工程指示 / 要求簡箋(E.I.)

工程指示編號：EI / 0083 / 19

工程編號：J - 837

工程名稱：觀塘裕民坊

1) 128
- 109
- 161
2) T2
- 4
3) -
-

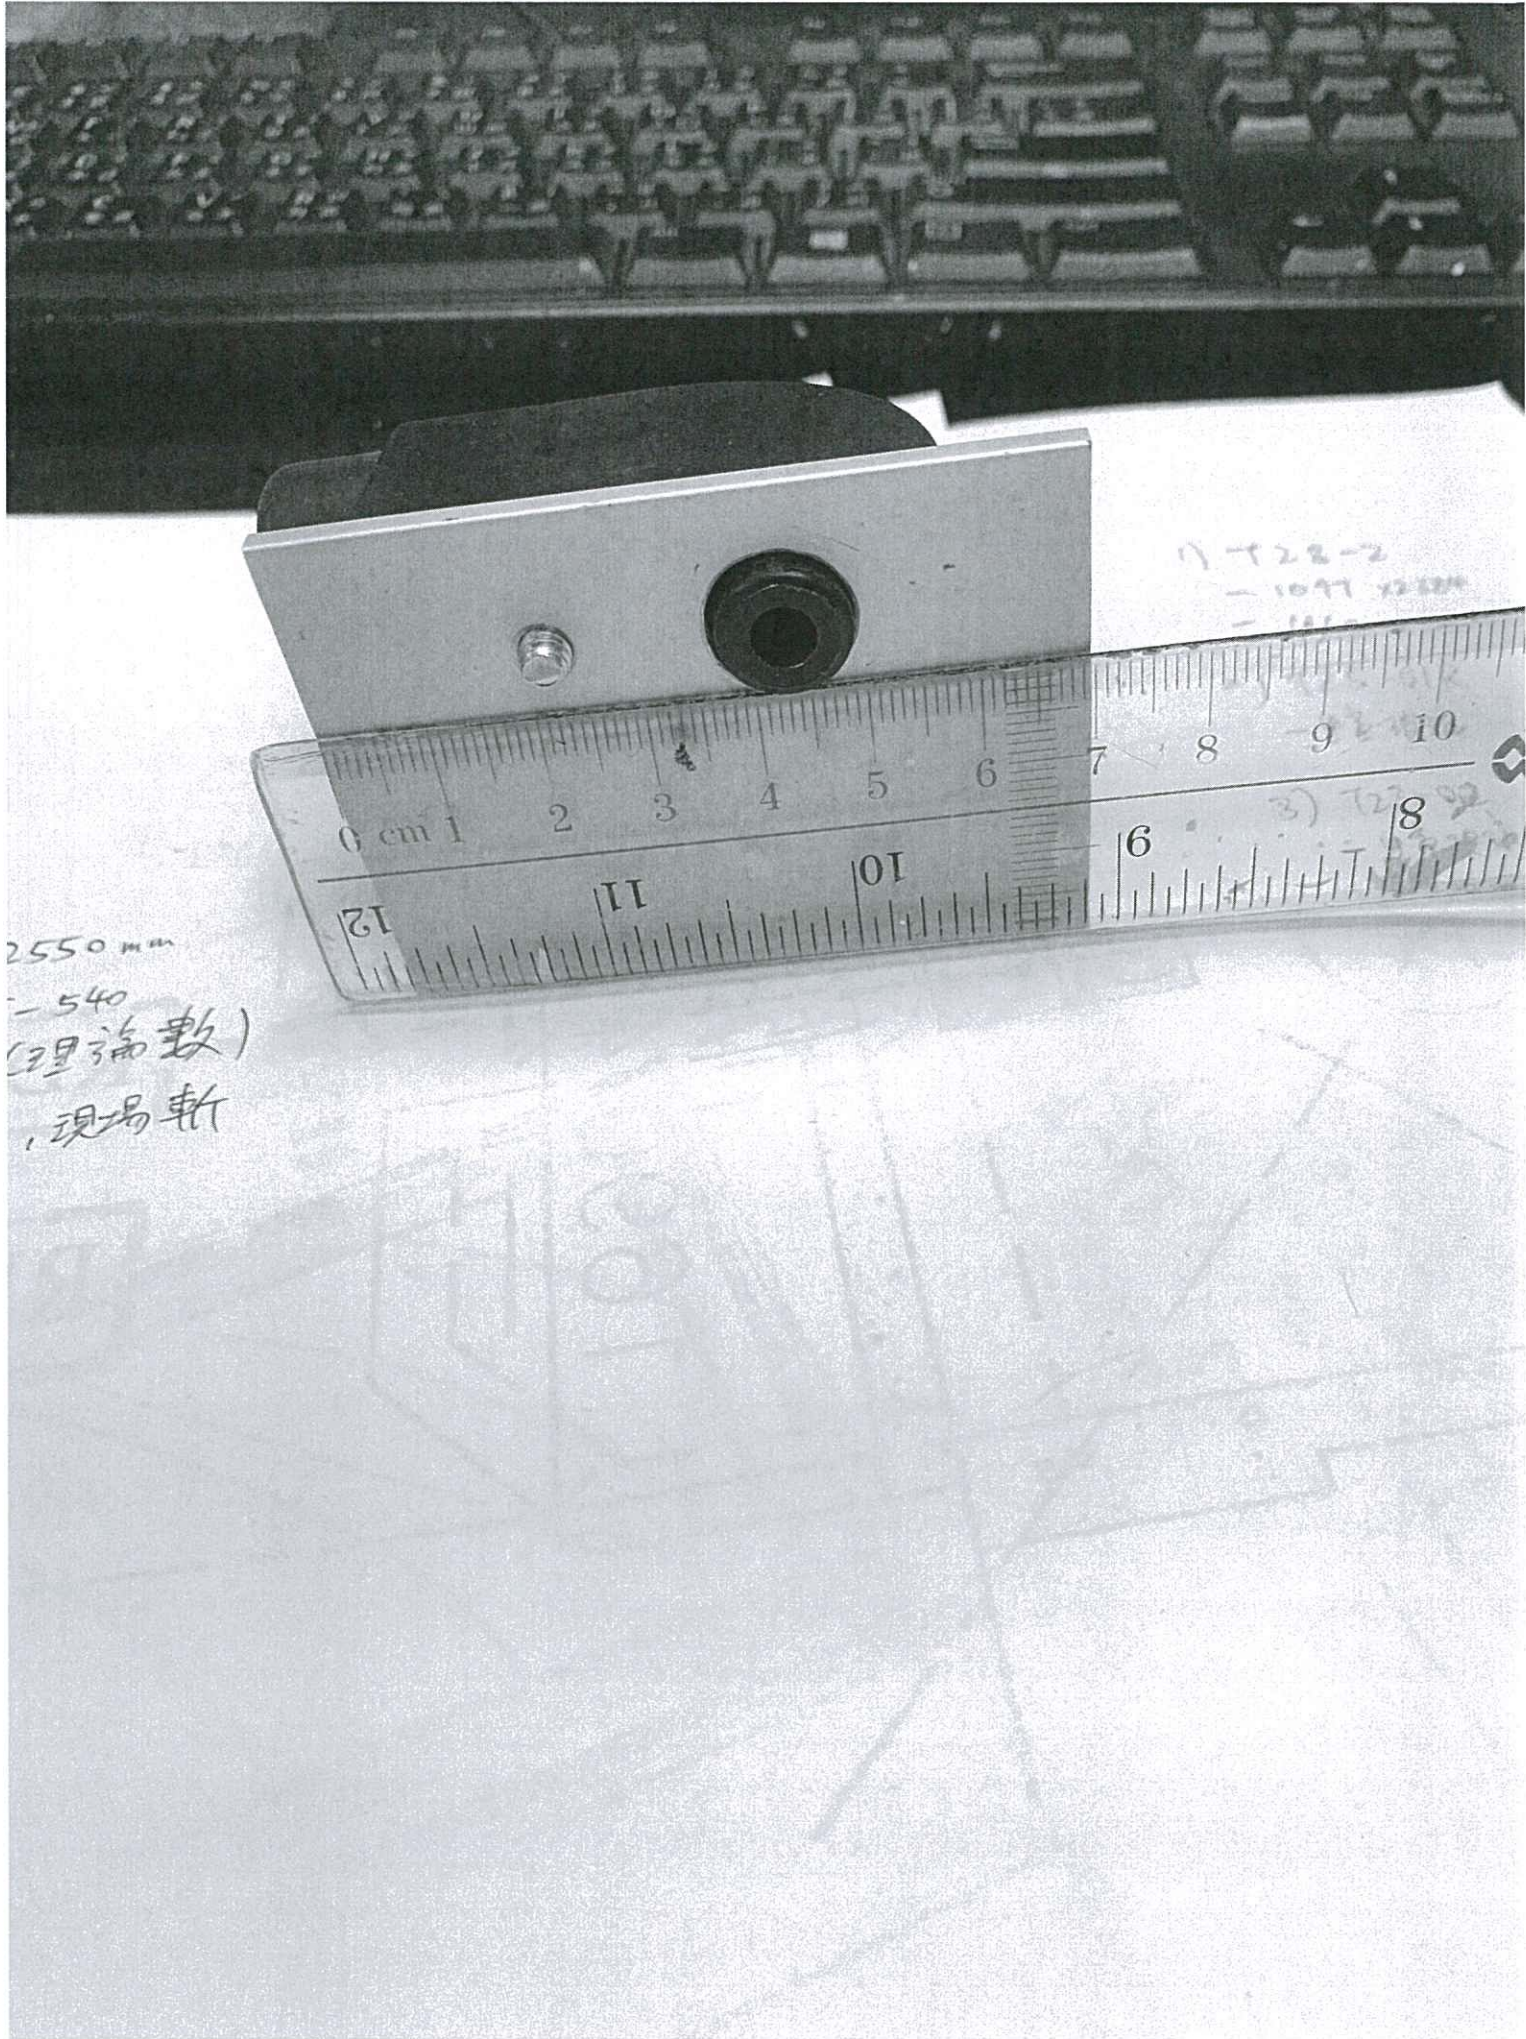
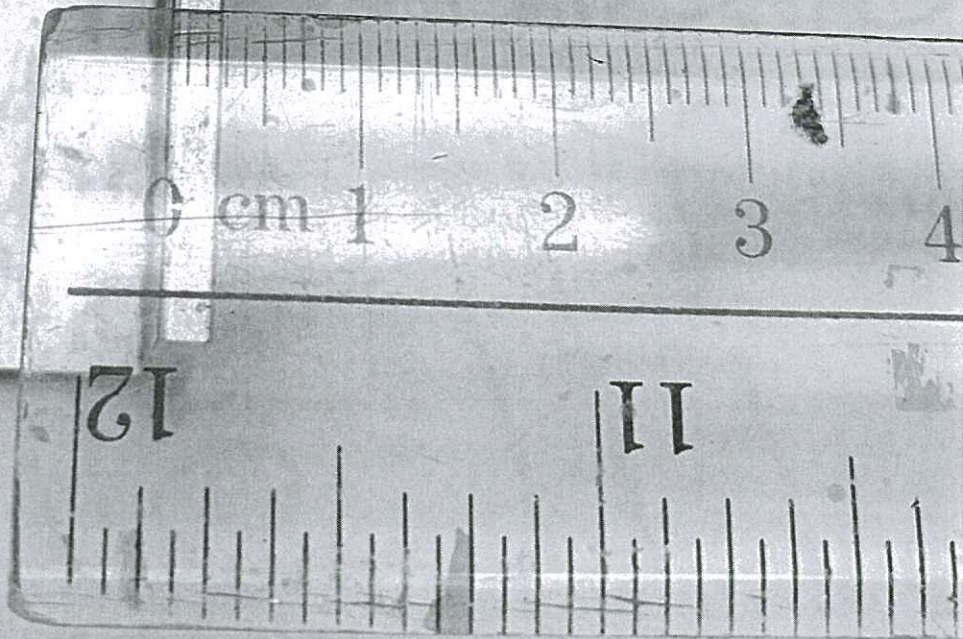
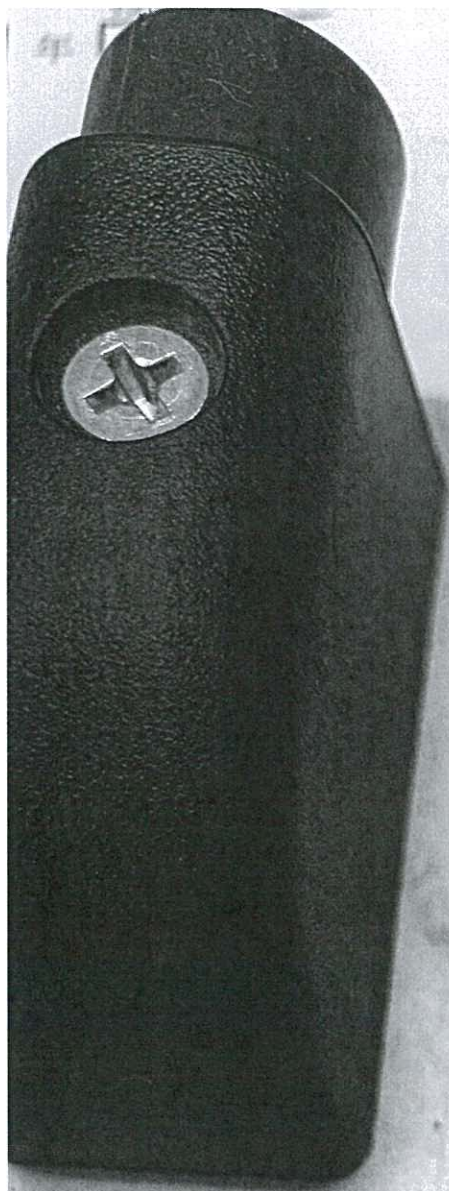
I 版: 1) 按 EI1232A，趟門玉需要剝扶手位及加防撞膠粒，需加訂防撞膠粒 (#49 增加數量)

2) 按現場實際安裝，防撞膠粒只安裝在底橫客易鬆脫，頂橫位置加多一粒

頂橫款: 廠加鋁角出貨，共 872 粒，附上現場安裝相作參考 (分左)

底橫款: 直接修在底橫上，共 872 粒
